AUTORIDAD NACIONAL DE LICENCIAS AMBIENTALES
- ANLA –
RESOLUCIÓN N° **001351**
(05 JUL. 2024)

“Por la cual se modifica la Licencia Ambiental otorgada mediante Resolución 1326 de 5 de agosto de 2020 y se toman otras determinaciones”

El proyecto UPME 01 de 2013 (Subestación Norte 500 KV y Líneas de Transmisión Norte - Tequendama 500 KV y Norte Sogamoso 500 kV) – como primer refuerzo de red 500 KV del Área Oriental tiene como objetivo el diseño, la adquisición de predios y servidumbres, la construcción, el montaje, las pruebas, la puesta en servicio y la operación y mantenimiento del sistema de las obras que hacen parte del proyecto UPME 01- 2013.

Tabla 43 Revisión de accesos mencionados y consideraciones del Equipo Evaluador Ambiental de la ANLA

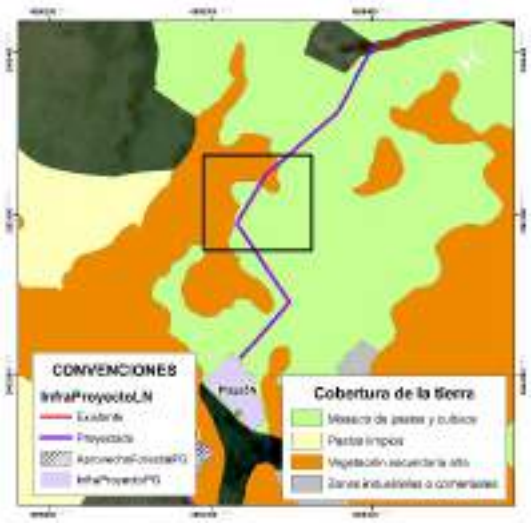
Tipo de obra	***Soporte gráfico revisión Equipo Evaluador Ambiental de la ANLA***	***Consideraciones Equipo Evaluador Ambiental de la ANLA***
*Acceso a plaza 1N**		*Se valida que el acceso es existente y por tanto no requiere aprovechamiento forestal. No obstante, frente a las acciones de mantenimiento propuestas, se identifica que parte del área del acceso se ubica en zona de protección absoluta, por tanto **NO es procedente autorizar las actividades de rocería** en el tramo que se ubica en esta zona.*
*Acceso a plaza 2** *Plaza 2* *(Se indica acceso peatonal desde Vía Tipo 1 hasta sitio de plaza)*		*Se valida que el acceso específico hasta la plaza de tendido no es existente. Para la plaza de tendido y acceso no se encuentra sustracción de reserva autorizada por parte de la CAR. Adicionalmente, parte de la plaza y el acceso se ubica en zona de protección absoluta, donde se establece como uso prohibido la ejecución de rocería. Por lo anterior **NO es procedente autorizar la infraestructura de la plaza y del acceso al no tener sustracción aprobada y al no ser permitidas las actividades de rocería**.*

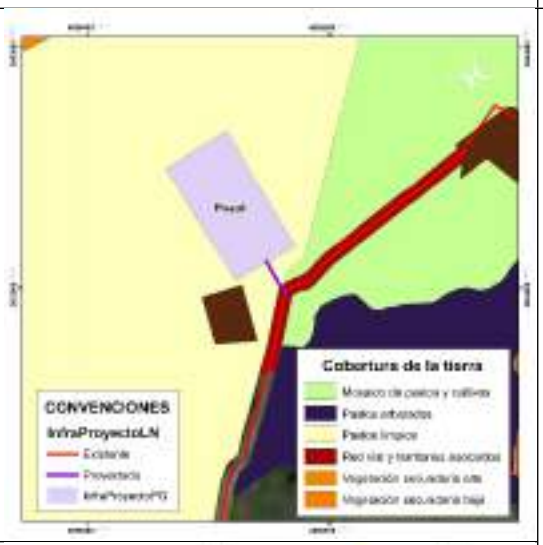
Tipo de obra	***Soporte gráfico revisión Equipo Evaluador Ambiental de la ANLA***	***Consideraciones Equipo Evaluador Ambiental de la ANLA***
*Acceso a plaza 3** *Plaza 3 (Se indica acceso peatonal desde carreteable existente hasta sitio de plaza)*		*Se valida que el acceso específico hasta la plaza de tendido no es existente. Para la plaza de tendido y el acceso no se encuentra sustracción de reserva autorizada por parte de la CAR. Igualmente, no realizó la solicitud de permiso de aprovechamiento forestal. Por lo anterior* ***NO es procedente autorizar la infraestructura de la plaza y del acceso al no tener sustracción aprobada.***
Acceso a sitio de torre 301N (Se indica como acceso peatonal) *Sitio de torre ST301N*		*Se valida que para la sección del acceso de llegada a la torre se relaciona como acceso existente a un sendero o camino, en cobertura de pastos limpios. Se identifica que no se requiere permiso de aprovechamiento y tampoco se tienen restricciones para ingreso con semovientes puesto que no se encuentra dentro del DMI Sector Salto de Tequendama y Cerro Manjui.*

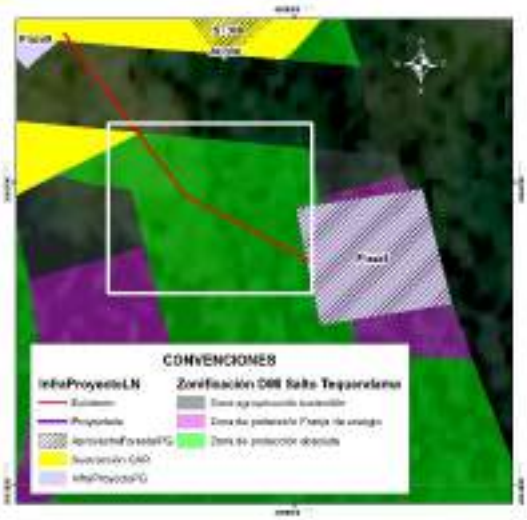
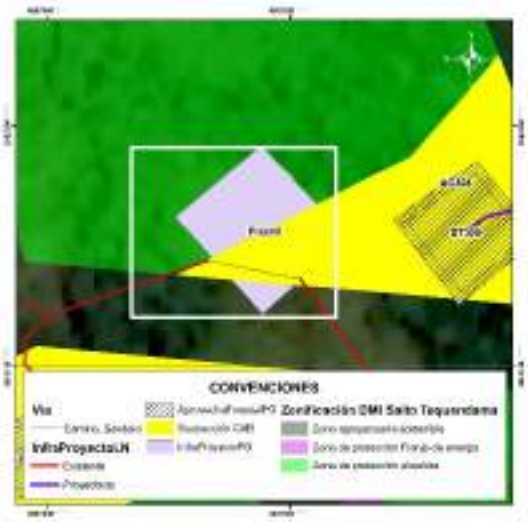
Tipo de obra	***Soporte gráfico revisión Equipo Evaluador Ambiental de la ANLA***	***Consideraciones Equipo Evaluador Ambiental de la ANLA***
*Acceso a plaza 4N** *Plaza 4N* *Acceso a torre 302N (Se indica acceso peatonal a sitio de torre)* *Torre 302N*		*Se valida que para el acceso a la plaza de tendido hay acceso existente, sobre el cual no se requiere permiso de aprovechamiento forestal.* *Respecto a la torre, la sección del acceso de llegada a la torre se relaciona como acceso existente a un sendero o camino, en cobertura de mosaico de pastos y cultivos. Se identifica que no se requiere permiso de aprovechamiento y que tampoco se tienen restricciones para ingreso con semovientes puesto que no se encuentra dentro del DMI Sector Salto de Tequendama y Cerro Manjui.*
*Acceso a plaza 5N** *(Se indica existencia de acceso peatonal)* *Plaza de tendido 5N*		*Comparando la ubicación del acceso con la cartografía base se identifica que el acceso no se asocia a ningún camino o sendero existente, dándose contradicción con la tabla presentada por la Sociedad pero coherencia con la capa InfraProyectoLN, donde se indica que el acceso es proyectado. Se valida que este acceso atraviesa en su recorrido zonas de vegetación secundaria alta, sobre las cuales la Sociedad* ***NO podrá adelantar actividades de tala*** *puesto que no realizó la solicitud de permiso (Recuadros negros).*

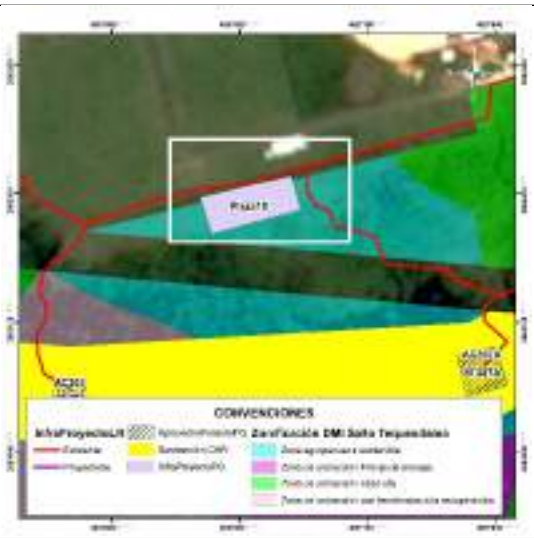
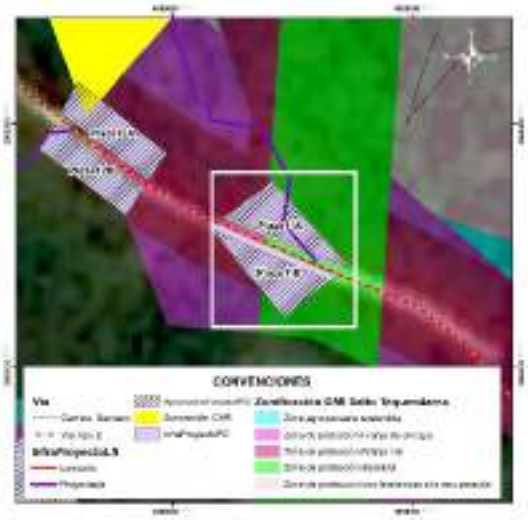
Tipo de obra	***Soporte gráfico revisión Equipo Evaluador Ambiental de la ANLA***	***Consideraciones Equipo Evaluador Ambiental de la ANLA***
Acceso a plaza 6- Plaza de tendido 6 *(Se indica ingreso por acceso peatonal desde vía carreteable)*		*Comparando la ubicación de los accesos con la cartografía base se identifica que los accesos no se asocian a ningún camino o sendero existente, dándose contradicción con la tabla presentada por la Sociedad pero coherencia con la capa InfraProyectoLN, donde se indica que el acceso es proyectado. Se valida que estos accesos y las plazas se ubican en unidades de pastos limpios y arveja, no siendo necesario ejecutar actividades de aprovechamiento forestal. También se corrobora la no existencia de restricciones asociadas al DMI Salto de Tequendama y Cerro Manjui.*
Acceso a plaza 7- Plaza de tendido 7 (Se indica ingreso por acceso peatonal desde vía carreteable)*

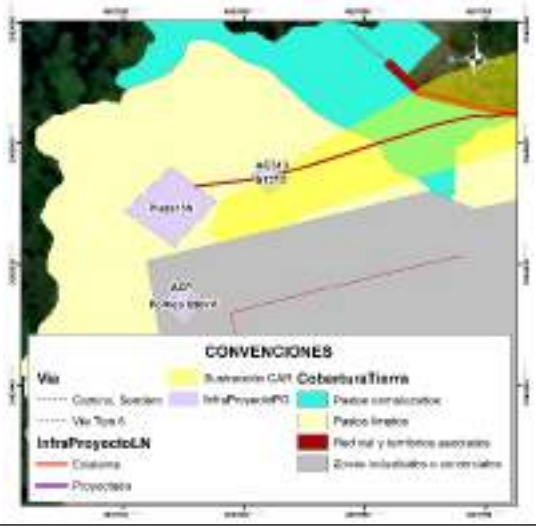
Tipo de obra	***Soporte gráfico revisión Equipo Evaluador Ambiental de la ANLA***	***Consideraciones Equipo Evaluador Ambiental de la ANLA***
Acceso a plaza 8 *(Reportada como acceso peatonal en documento y en capa InfraProyectoLN como acceso existente)*** *Plaza de tendido 8*		*Se valida que el acceso específico hasta la plaza de tendido no es existente. Para la plaza de tendido y el acceso no se encuentra sustracción de reserva autorizada por parte de la CAR puesto que la Sociedad no hace su solicitud. Adicionalmente, parte de la plaza y el acceso se ubica en zona de protección absoluta, donde se establece como uso prohibido la ejecución de rocería. Por lo anterior* ***NO es procedente autorizar la infraestructura de la plaza y del acceso al no tener sustracción aprobada y al no ser permitidas las actividades de rocería.***
*Acceso a plaza 9*** *(Reportada como acceso peatonal en documento y en capa InfraProyectoLN como acceso existente)* *Plaza de tendido 9*		*Se valida que acceso específico hasta plaza de tendido se reporta como camino o sendero, el cual se ubica a 350 m de vía tipo 6 sin pavimentar. Para plaza de tendido y acceso no se encuentra sustracción de reserva autorizada por parte de la CAR puesto que la Sociedad no hace su solicitud. Adicionalmente, parte de la plaza y el acceso se ubica en zona de protección absoluta, donde se establece como uso prohibido la ejecución de rocería. Por lo anterior* ***NO es procedente autorizar la infraestructura de la plaza y del acceso al no tener sustracción aprobada y al no ser permitidas las actividades de rocería.***

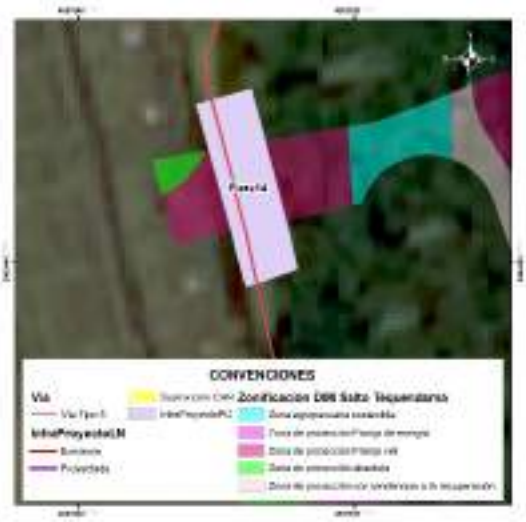
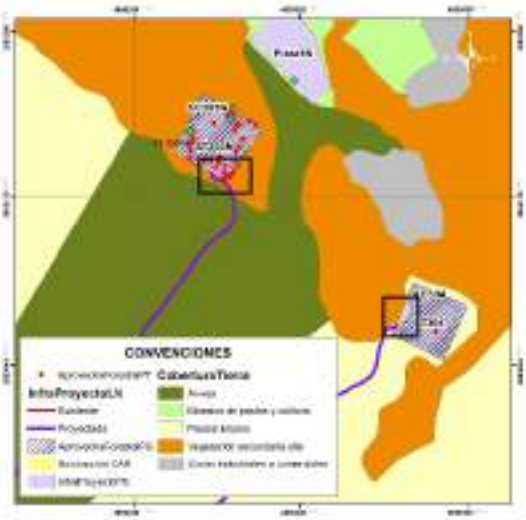
Tipo de obra	***Soporte gráfico revisión Equipo Evaluador Ambiental de la ANLA***	***Consideraciones Equipo Evaluador Ambiental de la ANLA***
*Acceso a plaza 10 (vía tipo 6 sin pavimentar)*** *Plaza de tendido 10*		*Se valida que el acceso específico hasta la plaza de tendido se reporta como vía tipo 6, sin embargo se plantea adecuación con rocería, aspecto que es inconsistente con la definición de la vía existente. La plaza de tendido se ubica en una "zona agropecuaria sostenible" del DIM Salto del Tequendama y Cerro Manjui, para la cual la Sociedad no solicitó sustracción de reserva ante la CAR. Por lo anterior* ***NO es procedente autorizar la infraestructura de la plaza y del acceso al no tener sustracción de reserva.***
*Acceso a plazas de tendido 11A (camino o sendero desde vía tipo 2) y 11B*** *Plazas de tendido 11A y 11B*		*En el documento se relaciona como acceso el Acc-06, sin embargo, en la capa InfraProyectoLN se identifica que el acceso asociado es el Acc-309.* *Se valida que acceso específico hasta plaza de tendido 11A se relaciona como camino o sendero, para el cual se plantearía adecuación con rocería la cual se establece dentro de la zonificación del DMI Sector Salto del Tequendama y Cerro Manjui como actividad prohibida en zona de protección absoluta. Para plazas de tendido y acceso no se encuentra sustracción de reserva autorizada por parte de la CAR puesto que la Sociedad no hace su solicitud.* *Por lo anterior* ***NO es procedente autorizar la infraestructura de las plazas y del acceso al no tener sustracción de reserva.***

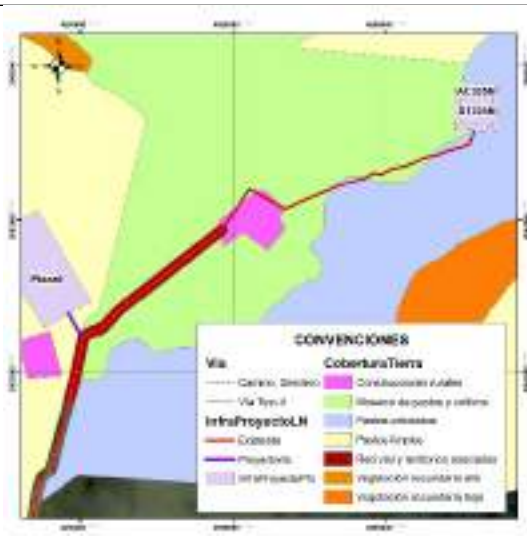
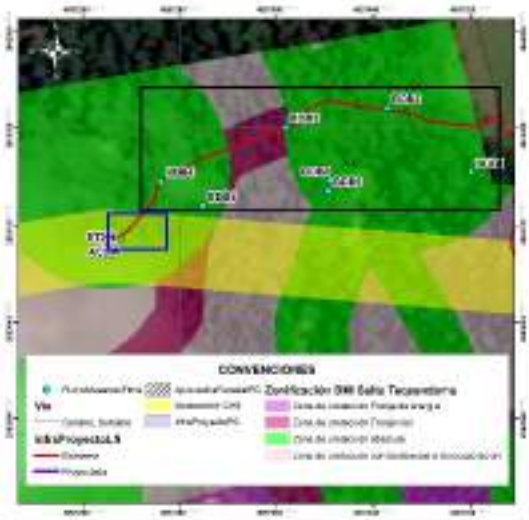
Tipo de obra	***Soporte gráfico revisión Equipo Evaluador Ambiental de la ANLA***	***Consideraciones Equipo Evaluador Ambiental de la ANLA***
*Acceso a plazas de tendido 12A y 12B**** *Plazas de tendido 12A y 12B*		*Se valida que parte de las dos plazas de tendido se encuentran en DMI sin sustracción de reserva autorizada por parte de la CAR, las cuales se ubican en "zona de protección vial". Teniendo en cuenta el área disponible que se encuentra fuera del DMI,* ***NO es procedente autorizar la infraestructura de la plaza de tendido 12A y solo podría autorizarse el área de la plaza de tendido 12B en el área que se encuentra fuera del DMI, área en la cual se autoriza el permiso de aprovechamiento solicitado.***
*Acceso a plaza de tendido 13N*** *Sitio de torre ST313*		*Se identifica que el acceso, la plaza de tendido y la torre se ubica en unidades de pastizales. El trazado del acceso se ubica sobre las zonas sustraídas, razón por la cual se considera aceptable este acceso siempre y cuando* ***NO*** *se realicen actividades de aprovechamiento forestal, puesto que este permiso no se solicitó.*

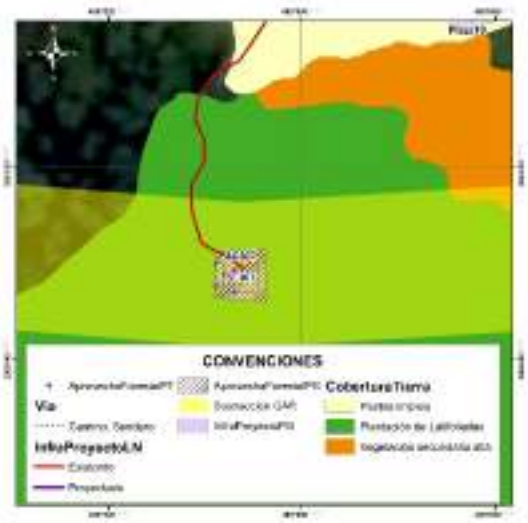
Tipo de obra	***Soporte gráfico revisión Equipo Evaluador Ambiental de la ANLA***	***Consideraciones Equipo Evaluador Ambiental de la ANLA***
*Acceso a plaza (vía tipo 5)** *Plaza de tendido 14*		*Se valida que la parte central de la plaza de tendido se encuentra en DMI para la cual la Sociedad no realizó solicitud de sustracción y por tanto no tiene autorización por parte de la CAR. En este sentido,* ***NO es procedente autorizar la infraestructura de la plaza de tendido 14.***
*Accesos a sitios de torre ST303N y ST304** *Sitios de torre ST303N y ST304*		*Comparando la ubicación de los accesos con la cartografía base se identifica que no se asocian a ningún camino o sendero existente, quedando identificada una contradicción con la tabla presentada por la Sociedad pero coherencia con la capa InfraProyectoLN donde se indica que el acceso es proyectado. Se valida que estos accesos se ubican en su mayoría en cultivos de arveja y en pastos limpios, no siendo necesario ejecutar actividades de aprovechamiento forestal para estos tramos.* *Para el caso del acceso al ST303N y una parte del ST304, se identifica cruce con parches de vegetación secundaria alta (ver recuadros negros) para los cuales la Sociedad* ***NO podrá adelantar actividades de tala*** *puesto que no realizó la solicitud de permiso.*

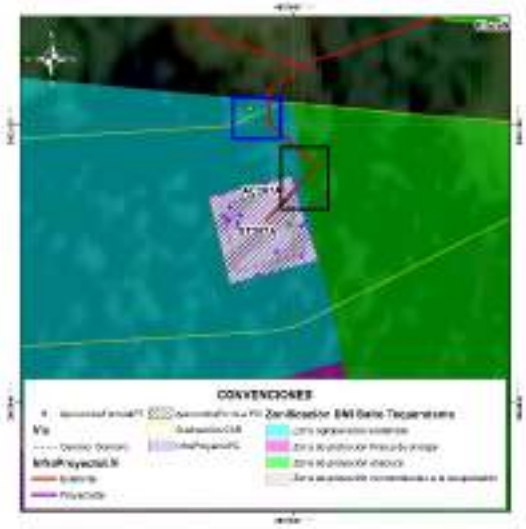
Tipo de obra	***Soporte gráfico revisión Equipo Evaluador Ambiental de la ANLA***	***Consideraciones Equipo Evaluador Ambiental de la ANLA***
*Acceso a ST305N** *Sitio de torre ST305N*		*Revisando con la cartografía base se identifica que el acceso no es existente sino que se relaciona con la existencia de un camino o sendero que atraviesa unidades de mosaico de pastos y cultivos, pastos arbolados y construcciones rurales (ubicadas a 110 m del sitio de torre). Teniendo en cuenta que la Sociedad no solicita permiso de aprovechamiento forestal, en este acceso y en la torre **NO podrá adelantar actividades de tala** de ningún individuo que pueda encontrarse de manera aislada (pastos arbolados).*
*Acceso a ST306 (Se menciona en documento y en cartografía base como acceso peatonal)**		*Durante la visita de evaluación se validó que no existe camino o sendero reportado en cartobase y que la condición de la vegetación es de tipo denso, lo cual es consistente con la cobertura registrada (Bosque denso). Adicionalmente, se identifica que en el área trazada para el acceso, existen individuos de especies en veda, los cuales no están siendo incluidos en solicitud de aprovechamiento forestal (ver cuadro azul).*  ***Individuo fustal ubicado en tramo de llegada del acceso (No solicitado en aprovechamiento forestal) Coordenadas 4º34´12´´N, 74º17´15´´ W.*** *De igual manera, en el tramo del acceso la Sociedad registra a las parcelas BDB4, BDB3 y BDB2 (Ver cuadros negros), en las cuales reporta 100 individuos fustales, de estos 23 obedecen a la especie Cyathea sp. y 35 a la*

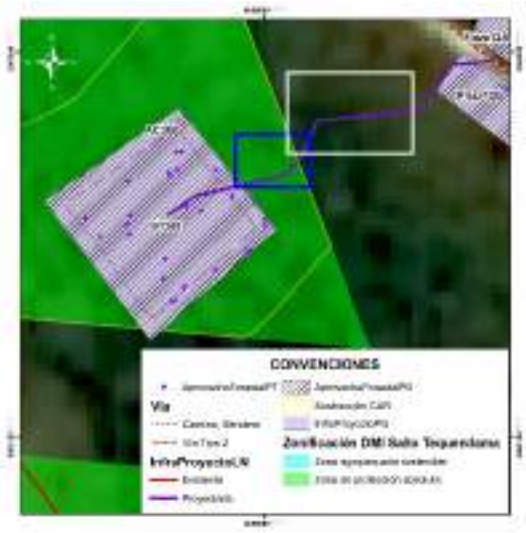
Tipo de obra	***Soporte gráfico revisión Equipo Evaluador Ambiental de la ANLA***	***Consideraciones Equipo Evaluador Ambiental de la ANLA***
		especie Quercus humboldtii, ambas especies en veda nacional. *Sumado a esto, no se encuentra sustracción de reserva autorizada por parte de la CAR puesto que la Sociedad no hace su solicitud para los accesos y tampoco realiza solicitud de aprovechamiento forestal aun cuando fue requerido. Adicionalmente, parte del acceso se ubica en zona de protección absoluta, donde se establece como uso prohibido la ejecución de rocería. Por lo anterior* ***NO es procedente autorizar el acceso al no tener sustracción aprobada, no haber solicitado permiso de aprovechamiento forestal y no ser permitidas las actividades de rocería.***
*Acceso a ST307 (Se menciona en documento y en cartografía base como acceso peatonal)**		*Durante la visita de evaluación se validó que no existe camino o sendero reportado en cartobase y que la condición de la vegetación se asocia a plantaciones de latifoliadas con vegetación arbórea densa producto de la recuperación del área con presencia de especies en veda. Resultado de ello, la Sociedad para el sitio de torre (relacionado en cobertura plantación de latifoliadas) solicita permiso de aprovechamiento forestal para seis (6) individuos de Quercus humboldtii (especie en veda nacional), no obstante, para el acceso omite la solicitud de permiso de aprovechamiento forestal no siendo procedente la autorización de intervención en acceso.* *Sumado a esto, en parte del acceso no se encuentra sustracción de reserva autorizada por parte de la CAR puesto que la Sociedad no hace*

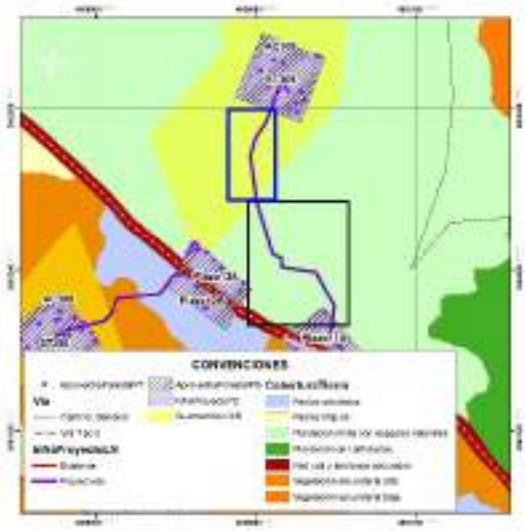
Tipo de obra	***Soporte gráfico revisión Equipo Evaluador Ambiental de la ANLA***	***Consideraciones Equipo Evaluador Ambiental de la ANLA***
		su solicitud para los accesos. Por lo anterior ***NO es procedente autorizar el acceso al no tener sustracción aprobada y no haber solicitado permiso de aprovechamiento forestal.***
*Acceso a ST307A (Se menciona en documento y en cartografía base como acceso peatonal)**		*Durante la visita de evaluación se validó que no existe camino o sendero reportado en cartobase y que la condición de la vegetación se asocia a plantaciones de latifoliadas con vegetación arbórea densa producto de la recuperación del área con presencia de especies pioneras. Resultado de ello, la Sociedad para el sitio de torre (relacionado en la misma cobertura) solicita permiso de aprovechamiento forestal para 16 individuos fustales, no obstante, para el acceso omite la solicitud de permiso de aprovechamiento forestal no siendo procedente la autorización de intervención en acceso. Adicionalmente, en la visita de evaluación se identificó que en el área trazada para el acceso, existen individuos fustales, los cuales no están siendo incluidos en solicitud de aprovechamiento forestal (ver cuadro azul).* *Sumado a esto, en parte del acceso no se encuentra sustracción de reserva autorizada por parte de la CAR puesto que la Sociedad no hace su solicitud para los accesos y adicionalmente, parte del acceso se ubica en zona de protección absoluta, donde se establece como uso prohibido la ejecución de rocería (ver cuadro negro). Por lo anterior* ***NO es procedente autorizar el acceso al no tener sustracción aprobada, no haber solicitado permiso de aprovechamiento forestal y no***

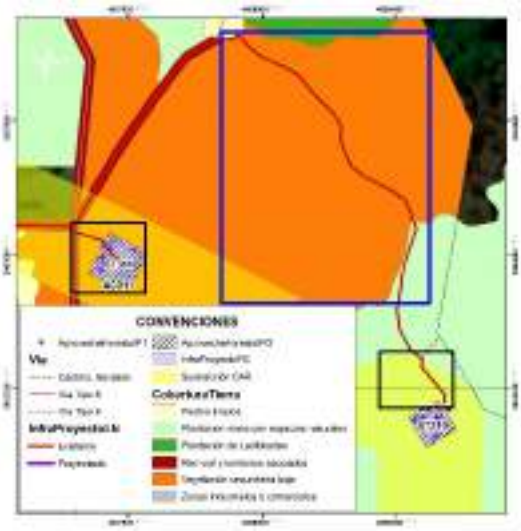
Tipo de obra	***Soporte gráfico revisión Equipo Evaluador Ambiental de la ANLA***	***Consideraciones Equipo Evaluador Ambiental de la ANLA***
		ser permitidas las actividades de rocería.
Acceso a ST308 *(Acceso mencionado como proyectado en capa InfraProyectoLN y como sendero/ camino en cartobase)**		*Durante la visita de evaluación se validó que no existe camino o sendero reportado en cartobase y que la condición de la vegetación se asocia vegetación secundaria alta. Resultado de ello, la Sociedad para el sitio de torre (relacionado en la misma cobertura) solicita permiso de aprovechamiento forestal para 36 individuos fustales, no obstante, para el acceso omite la solicitud de permiso de aprovechamiento forestal no siendo procedente la autorización de intervención en acceso. Adicionalmente, en la visita de evaluación se identificó que en el área trazada para el acceso, existen individuos fustales, los cuales no están siendo incluidos en solicitud de aprovechamiento forestal (ver cuadro azul).* *Sumado a esto, en área por fuera del DMI (ver recuadro blanco) tampoco se solicita permiso de aprovechamiento aun cuando la cobertura es vegetación secundaria alta. Por lo anterior* ***NO es procedente autorizar el acceso al no haber solicitado permiso de aprovechamiento forestal para su intervención.***

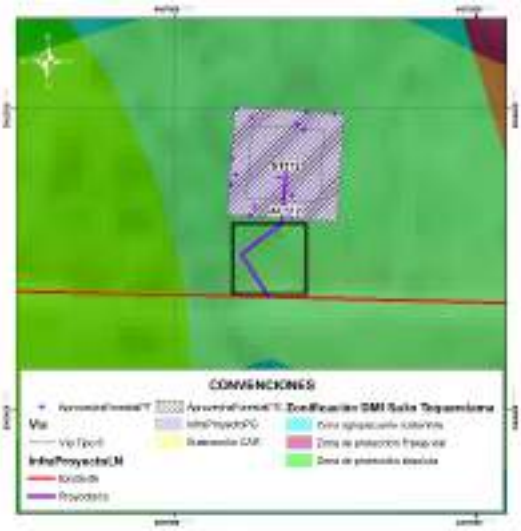
Tipo de obra	***Soporte gráfico revisión Equipo Evaluador Ambiental de la ANLA***	***Consideraciones Equipo Evaluador Ambiental de la ANLA***
Acceso a ST309 *(Acceso mencionado como proyectado en capa InfraProyectoLN y como sendero/ camino en cartobase)**		*Durante la visita de evaluación se validó que no existe camino o sendero reportado en cartobase y que la condición de la vegetación se asocia a la cobertura de plantación mixta con espacios naturales. Resultado de ello, la Sociedad para el sitio de torre (relacionado en la misma cobertura) solicita permiso de aprovechamiento forestal para 17 individuos fustales, no obstante, para el acceso omite la solicitud de permiso de aprovechamiento forestal no siendo procedente la autorización de intervención en acceso ni dentro del área sustraída (Recuadro azul) ni por fuera de esta.* *Sumado a esto, en parte del acceso no se encuentra sustracción de reserva autorizada por parte de la CAR puesto que la Sociedad no hace su solicitud para los accesos y adicionalmente, parte del acceso se ubica en zona de protección absoluta, donde se establece como uso prohibido la ejecución de rocería (ver cuadro negro). Por lo anterior* ***NO es procedente autorizar el acceso al no tener sustracción aprobada, no haber solicitado permiso de aprovechamiento forestal y no ser permitidas las actividades de rocería.***
